**Regionaler Richtplan
Region Zimmerberg**

Teilrevision 2022

Erläuternder Bericht

Beschluss des Regierungsrates vom
12. Dezember 2023
(RRB Nr. 1450/2023)

Änderung 2 / Begründung für Änderung 2

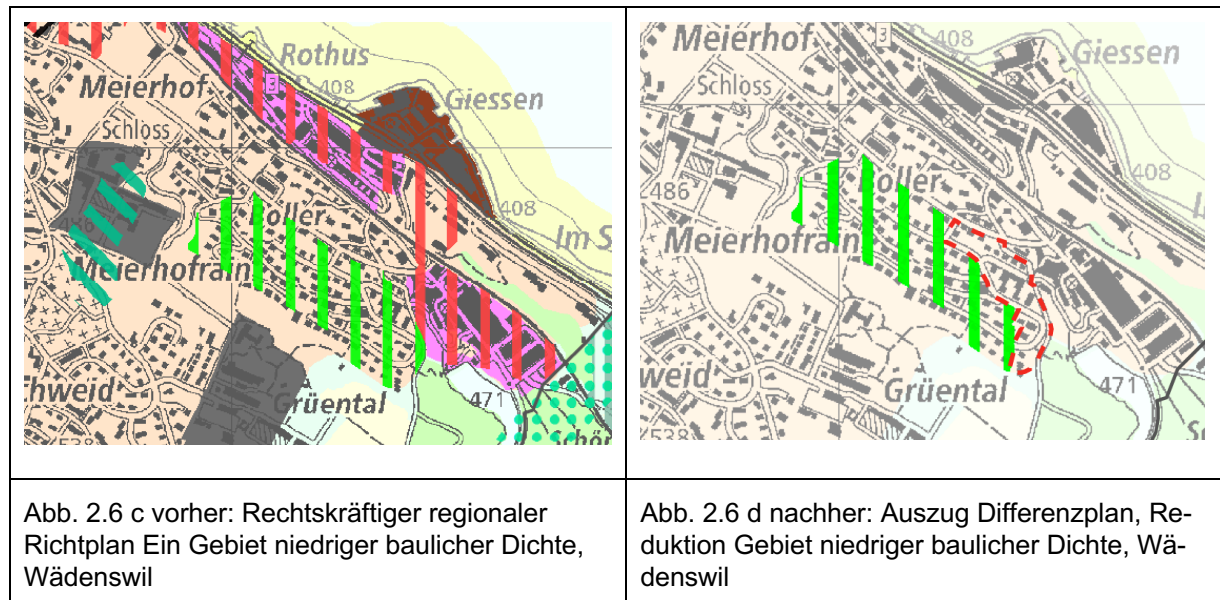
Das Gebiet Nr. 24 Meierhof – Säntis in Wädenswil wird in der Grösse reduziert. Die Stadt Wädenswil prüft eine Aufzoning des Gebiets, das direkt an das Gebiet der hohen bauliche Dichte grenzt, von einer W2 30 in eine W2 40. Die erste bauliche Schicht soll einen Puffer als Übergang zum Gebiet hoher baulicher Dichte bilden. Der bestehende Spielraum gemäss kommunalem Richtplan für einen solchen Ausgleich soll aufrechterhalten, und nicht durch eine überlagernde Bestimmung eingeschränkt werden. Deshalb wird der beschriebene Teilbereich aus dem Gebiet niedriger baulicher Dichte entlassen.

Änderung 3 / Begründung für Änderung 3

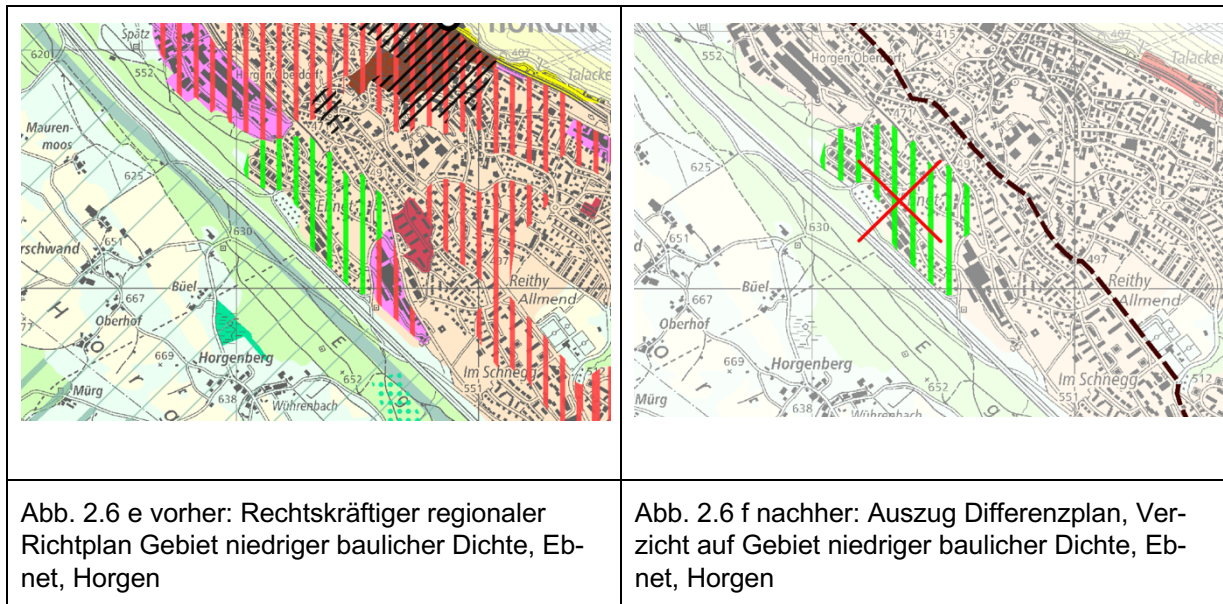
Das Gebiet Ebnet (bisher Nr. 4) in Horgen wird gestrichen. Angrenzend an die bestehenden grossvolumigen und industriell genutzten Industrieanlagen weist dieses Gebiet in grossen Bereichen keine Schutzbedürftigkeit betreffend Landschaftsbild auf. Orientierend am bereits weitgehend überbauten Siedlungsrand, welcher die Zielsetzungen wie z.B. die Beschränkung der Gebäudelänge oder die Sicherstellung der Durchgrünung zum grossen Teil nicht erfüllen kann, wird dieses Gebiet gestrichen.

Änderung 4

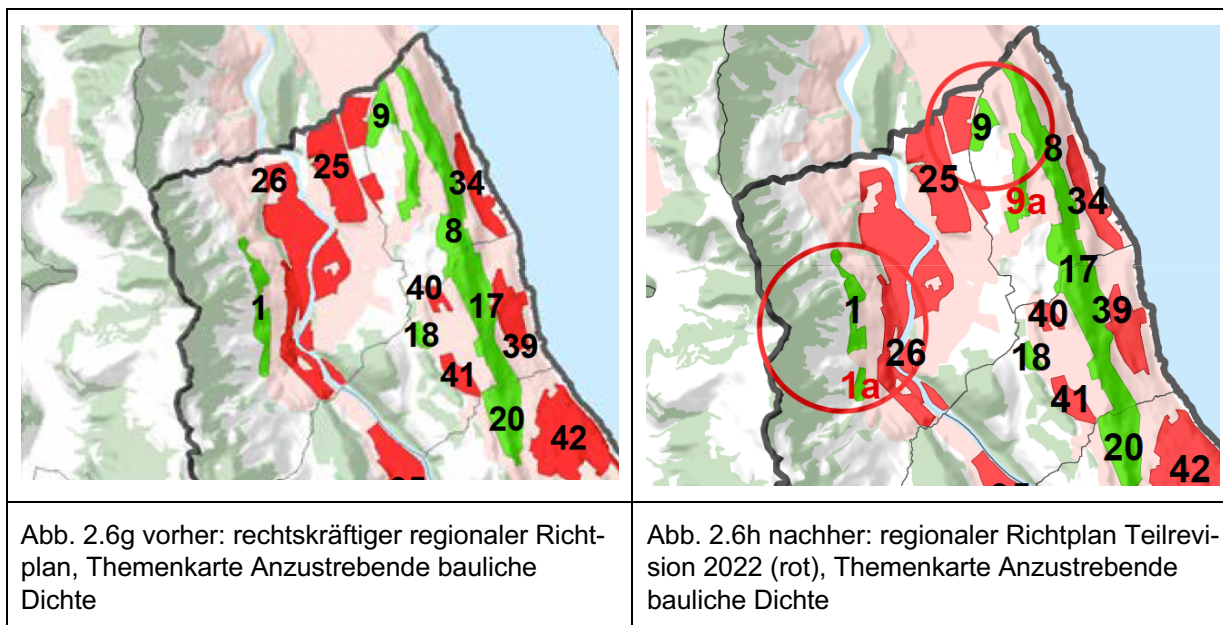
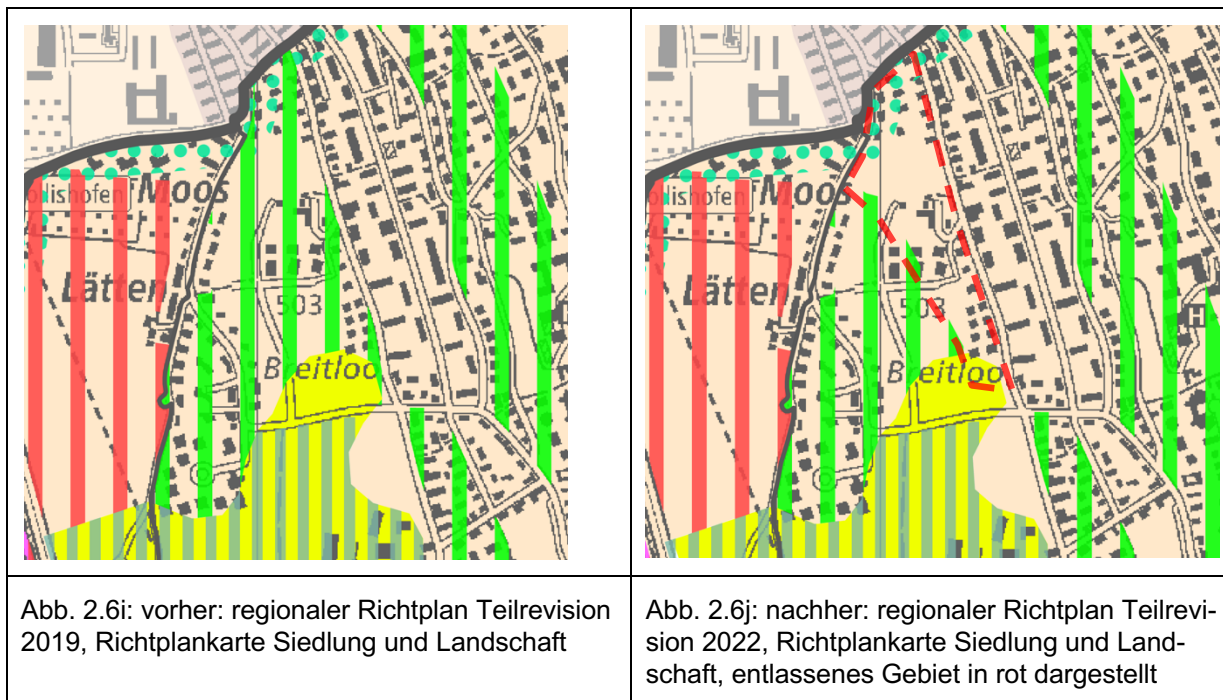
Beim Gebiet niedriger baulicher Dichte Nr. 9 (Breitloh-Lättenhölzli, Stocken, Neuweid, Kilchberg) wird der Perimeter angepasst. Das bisherige Gebiet Nr. 9 wird durch diese Anpassung in zwei Gebiete, einen nördlichen und einen südlichen Abschnitt, geteilt. Der südliche Abschnitt «Stocken, Neuweid» erhält durch die Trennung eine neue Nummer 9a. Als Gebiet Nr. 9 wird folglich nur noch das Gebiet «Breitloh-Lättenhölzli» bezeichnet.

Die Stiftung Emilienheim erarbeitete einen privaten Gestaltungsplan für den Umbau und eine Erweiterung des bestehenden Pflegeheims an der Stockenstrasse in Kilchberg. Dieses liegt gemäss regionalem Richtplan in einem Gebiet niedriger baulicher Dichte und gemäss Regio ROK an der Grenze zwischen den Gebieten niedriger und mittlerer bis hoher Nutzungsdichte. Mit der Ausweisung eines Gebiets niedriger baulicher Dichte werden jene Gebiete bezeichnet, in denen in besonderem Mass auf das Orts- und Landschaftsbild Rücksicht zu nehmen ist. Zu diesem Zweck kann in diesen Gebieten die gemäss PBG vorgeschriebene Minimalausnützung gemäss § 49a PBG sogar noch unterschritten werden, wenn eine Gemeinde dieses wünscht, sie ist jedoch nicht dazu verpflichtet. Diese Festsetzung sollte nur in den Gebieten erfolgen, in denen eine sehr niedrige Ausnützung auch zweckmässig ist.

Mit dem Gestaltungsplan Emilienheim werden die Zielwerte für die Gebäudelänge sowie für die Anzahl Vollgeschosse für die niedrige bauliche Dichte überschritten.

Aufgrund dieser Ausgangslage wurde die Abgrenzung des Gebiets niedriger baulicher Dichte Nr. 9 aus regionaler Sicht kritisch überprüft und der Perimeter angepasst. Das neue Gebiet Nr. 9 soll Bezug nehmen auf die vorherrschende topographische Situation und sich damit der Abgrenzung der Nutzungsdichtestufen des Regio-ROKs angleichen, die sich bereits darauf bezieht. Somit liegt der neue Perimeter Nr. 9 «Breiloh-Lättenhölzli» vollständig innerhalb des Gebiets der «sehr geringen Nutzungsdichte» (weniger als 50 K /ha Bauzone; gelb) und orientiert sich topographisch hin zum Gebiet Lätten/Moos, und damit zum Sihltal. Es grenzt sich ab von den östlich angrenzenden dichteren Gebieten, die sich aufgrund der topographischen Situation nach Osten hin zu einem Zwischental in Kilchberg orientieren.

Abb. 2.6l vorher: Rechtskräftiger regionaler Richtplan. Keine Zuweisung einer Nutzungsdichte, Sihlhof, Langnau a.A.

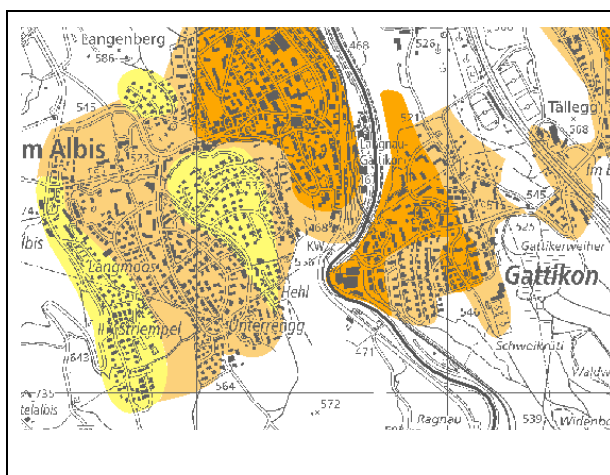
Mit der Gesamtrevision wurden die Nutzungsdichtestufen in die regionale Richtplanung eingeführt. Für das Arbeitsplatzgebiet Sihlhof in Langnau a.A. (Ziffer 2.5.2 a Nr. 5) wurde in der Gesamtrevision der Koordinationshinweis festgelegt, dass das Regio-ROK um ein Gebiet mittlerer Nutzungsdichte nachzuführen sei. Dies wird nun vollzogen.

Abb. 2.6m nachher: Änderung regionaler Richtplan. Neues Gebiet mittlerer Nutzungsdichte, Sihlhof, Langnau a.A.

Änderung 2:

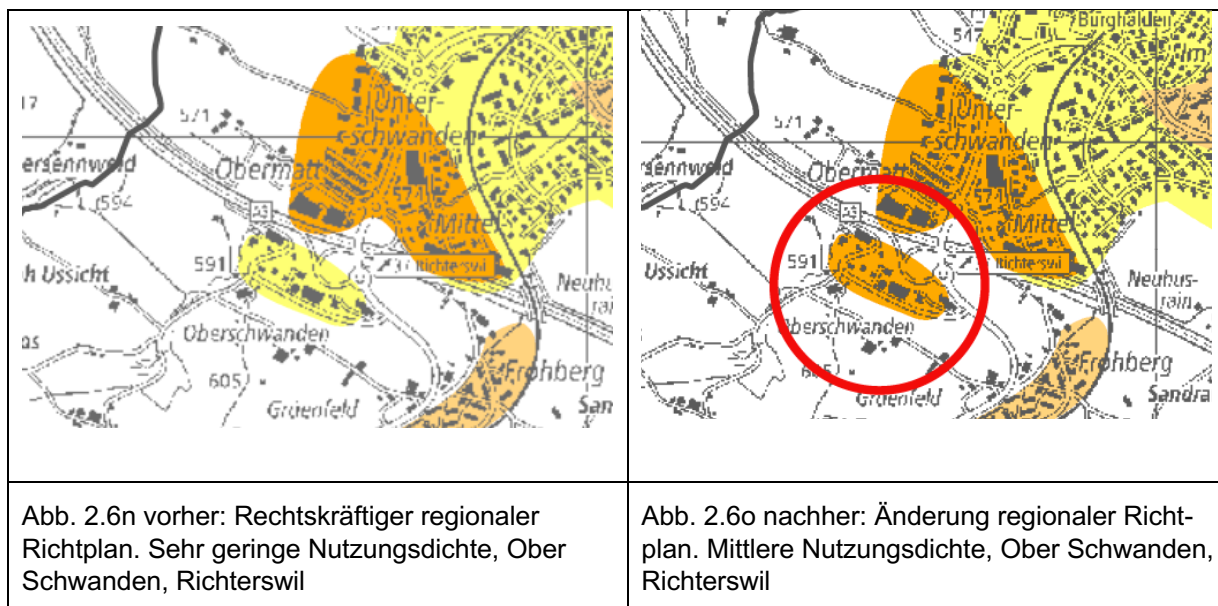
Die Nutzungsdichtevorgabe für das Gebiet «Ober Schwanden» in Richterswil wird von der sehr geringen Nutzungsdichte (< 50 E+A/ha BZ) in eine mittlere Nutzungsdichte (100-150 E+A/ha BZ) überführt.

Für das bestehende Industrie- und Gewerbegebiet «Ober Schwanden» ist im rechtskräftigen regionalen Richtplan ein regionales Arbeitsplatzgebiet (Nr. 7) festgelegt. Die Regionen sollen Arbeitsplatzgebiete durch eine regionale Arbeitszonenbewirtschaftung gemäss Art. 30a Abs. 2 RPV sicherstellen, und für deren häusliche Nutzungen sorgen.

Gemäss den Berechnungen der ZPZ (mit Bezug auf die Umrechnungshilfe zu den Nutzungsziffern der Baudirektion des Kantons Zürichs) entspricht eine Baumassenziffer von 3 m³/m² einer Brutto-Ausnutzungsziffer von 75-85%, was gemäss Nutzungsdichtediagramm des Kantons einer Nutzungsdichte von ca. 100-150 E+B/ha BZ entspricht. In der sehr geringen Nutzungsdichte, die im rechtskräftigen regionalen Richtplan zugewiesen ist, sind < 50 K/ha BZ zugelassen. Durch die flächendeckende Festlegung einer maximalen Baumassenziffer von 3 m³/m² wird die Nutzungsdichte damit um 2 Stufen überschritten, was eine Anpassung des regionalen Richtplans bedingt. Die Region unterstützt den möglichen Ausbau der gewerblichen Nutzung und die Privilegierung von produktivem Gewerbe im regionalen Arbeitsplatzgebiet «Ober Schwanden» und erhöht die zugewiesene Nutzungsdichte für das Gebiet auf eine angemessene mittlere Nutzungsdichte.

Abb. 3.1 e: Auszug Differenzplan, Anpassung Perimeter Erholungsgebiet Beichlen, Wädenswil und neues Gebiet mit Erweiterung der landwirtschaftlichen Nutzungseignung (Kap. 3.11)

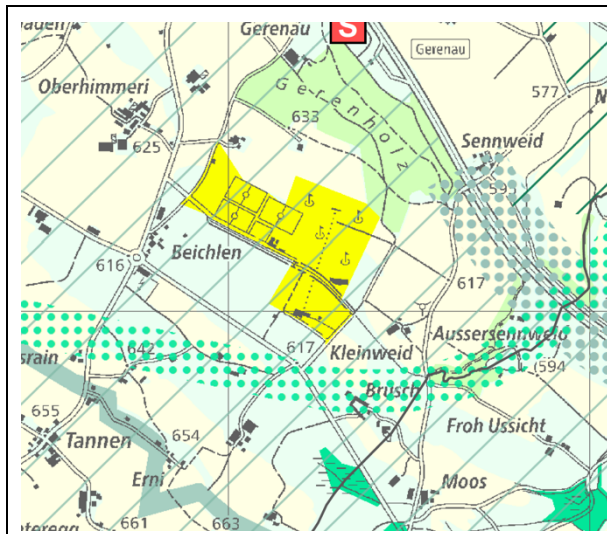
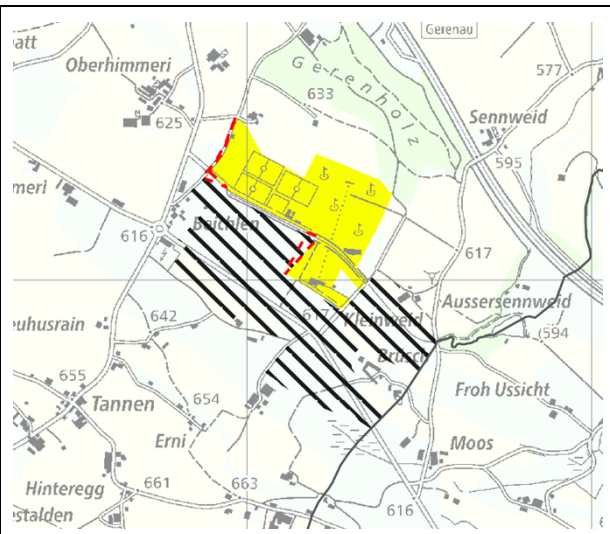
Bei der Sportanlage Beichlen, Wädenswil wird der Perimeter redaktionell an die bestehenden Erschliessungsanlagen angepasst, da er sich sonst von der neuen Festlegung der Erweiterung der landwirtschaftlichen Nutzungseignung (Kap. 3.11) überlagert würde.

- Nr. 19: Busdepot Rütihof, Wädenswil

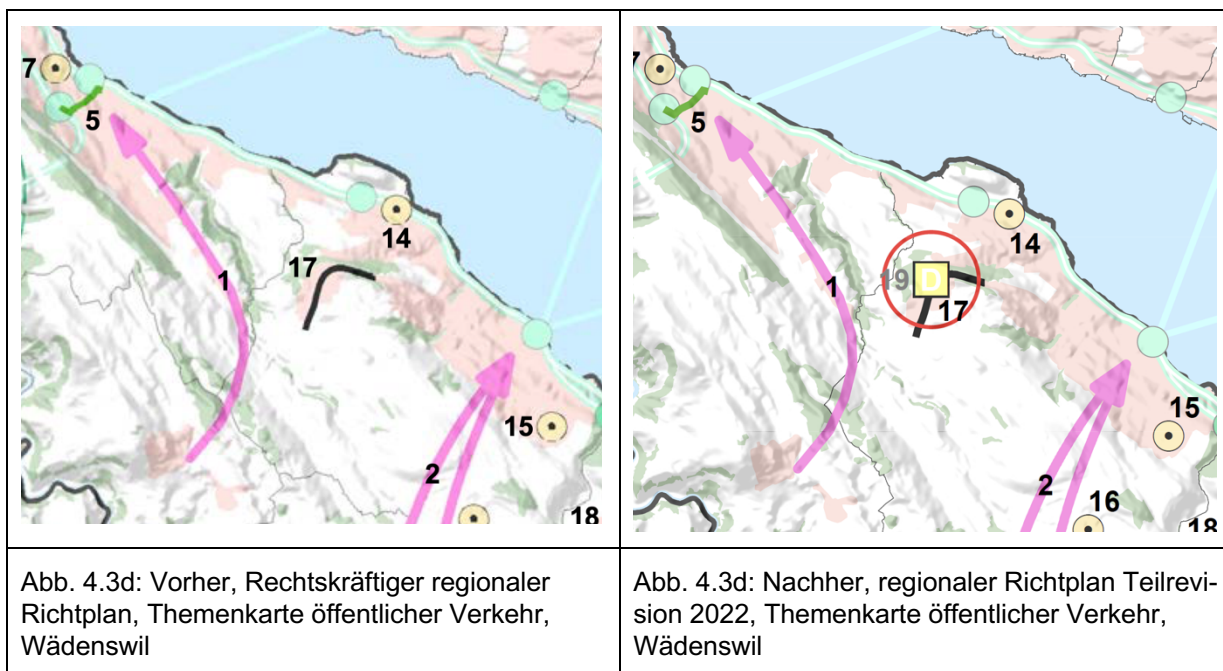
Folgende Anlage wird neu festgelegt und als bestehend bezeichnet.

Änderung Veloverkehr

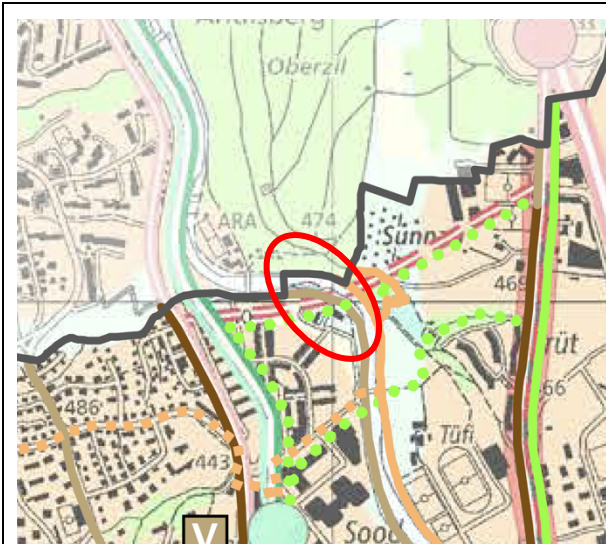
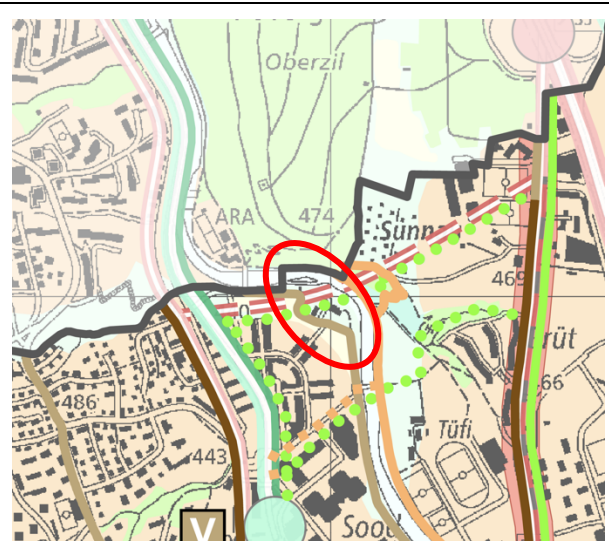
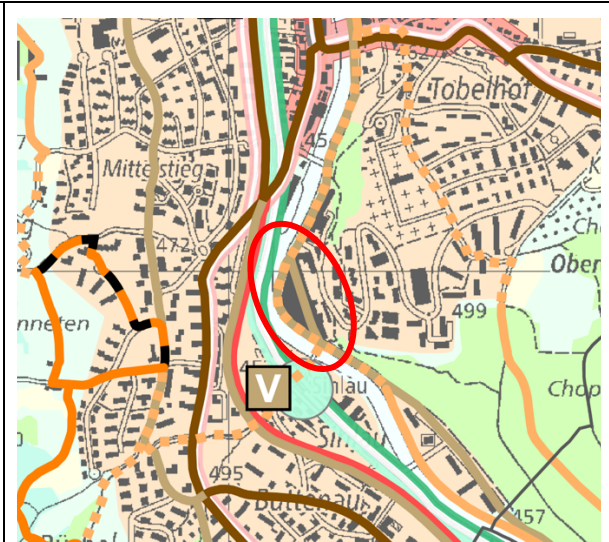
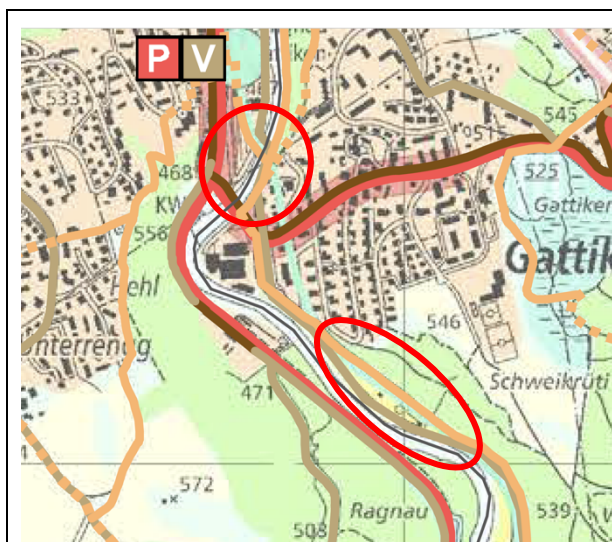
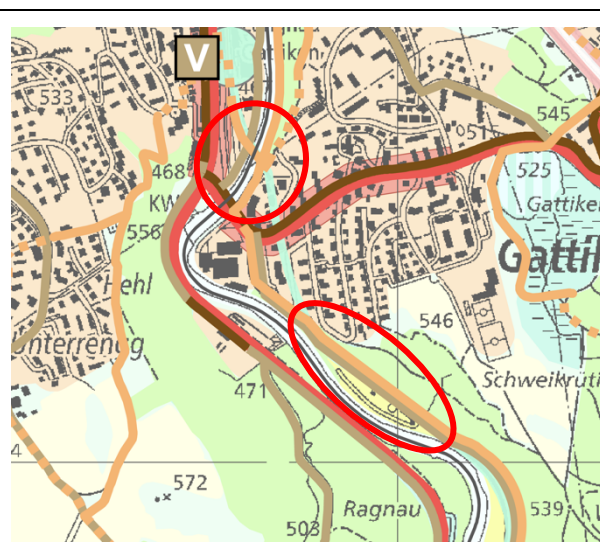
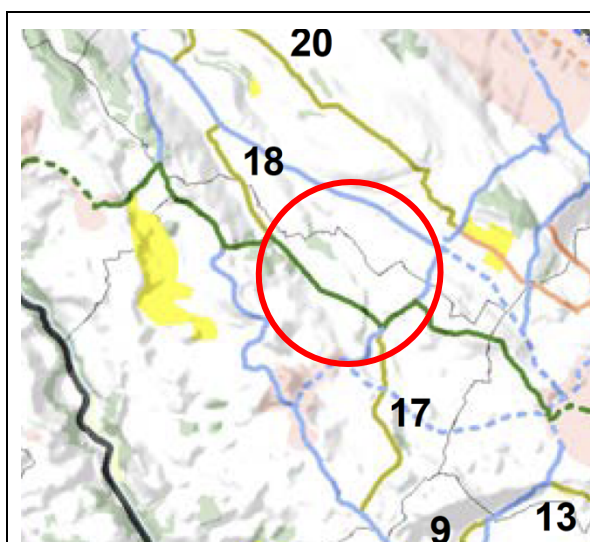
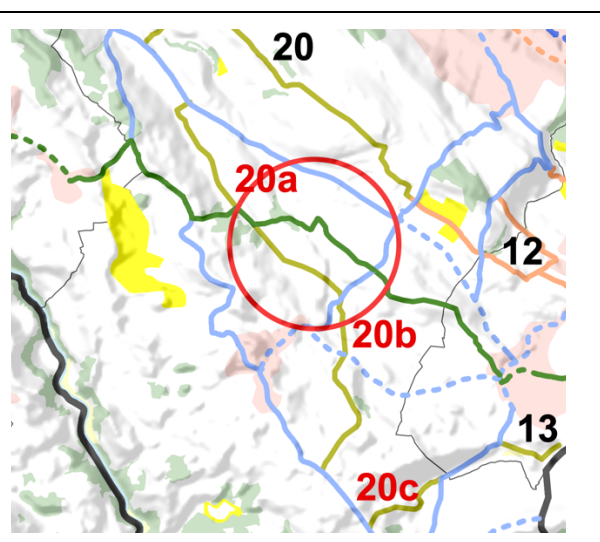
Die Änderungen im regionalen Richtplan sind Bereinigungen der Linienführung im bestehenden Velonetz. An zwei Standorten in Adliswil, zwei Standorten in Langnau am Albis sowie in Wädenswil (Schönenberg) übernimmt die ZPZ in der Richtplankarte die Linienführung von Schweiz-Mobil (Differenzen D10-001 bis D10-005). Zusätzlich wird ein Abschnitt in Wädenswil (Schönenberg) zwischen der Wädenswilerstrasse und Chaltenboden neu als «Regionale Freizeitverbindung bestehend (Festlegung durch Region)» ausgewiesen. Der bestehende Eintrag Nr. 20a in der Tabelle „4.4c: Karteneinträge Veloverkehr“ wird entsprechend ergänzt bzw. konkretisiert.

Der kantonale Velonetzplan wurde 2019 / 2020 überarbeitet. Im Rahmen der Überarbeitung sind Differenzen zwischen dem Velonetzplan und den regionalen Richtplänen aufgetaucht. Diese werden nun im regionalen Richtplan der ZPZ bereinigt (D10-001 bis D10-005). Ergänzend zu den zuvor beschriebenen Korrekturen bleibt auf Antrag der Region Zimmerberg die bereits im regionalen Richtplan eingetragene Verbindung über den Chaltenbodenweg weiterhin als regionale Freizeitverbindung bestehen. Das Streichen dieser Verbindung würde zu einer Netzlücke im regionalen Freizeitnetz führen. Zudem wäre eine alternative Verbindung für den regionalen Freizeitverkehr von der Strasse «Mühlestalden» über die Wädenswilerstrasse zur Rotenblattstrasse mit dem aktuellen Ausbaustandard für den Freizeitverkehr unattraktiv und gefährlich. Die Verbindung (D10-005) wird auch als regionale Freizeitroute in den Velonetzplan aufgenommen. Weiter werden die Differenzen D10-006 bis D10-020 im Velonetzplan als regionale Freizeitrouten ergänzt.

Abb. 4.4 b: Auszug Differenzplan, Anpassung Fuss- und Wanderweg, Wanneten, Adliswil

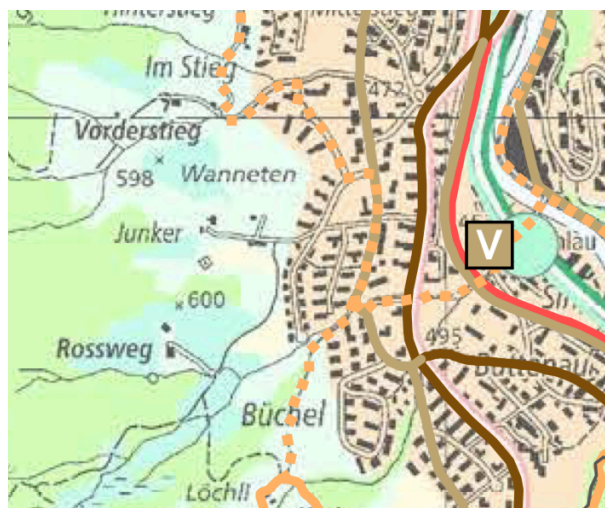
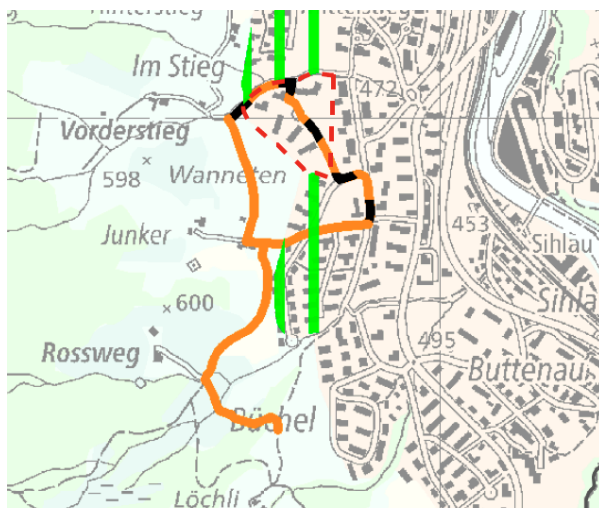
Gemäss Netz der Zürcher Wanderwege ist im Gebiet Wanneten in Adliswil ein neuer Wanderweg geplant. Nach Angaben der Stadt Adliswil sind dazu nun konkrete Planungen vorhanden. Der neue Weg ersetzt die bestehende Linienführung durch das Siedlungsgebiet. Die Verbindung wurde unter der Berücksichtigung der verschiedenen Interessen geplant und führt zu einer Qualitätsverbesserung beim Wanderwegnetz. Diese Festlegungen werden deshalb auch im regionalen Richtplan nachgeführt.
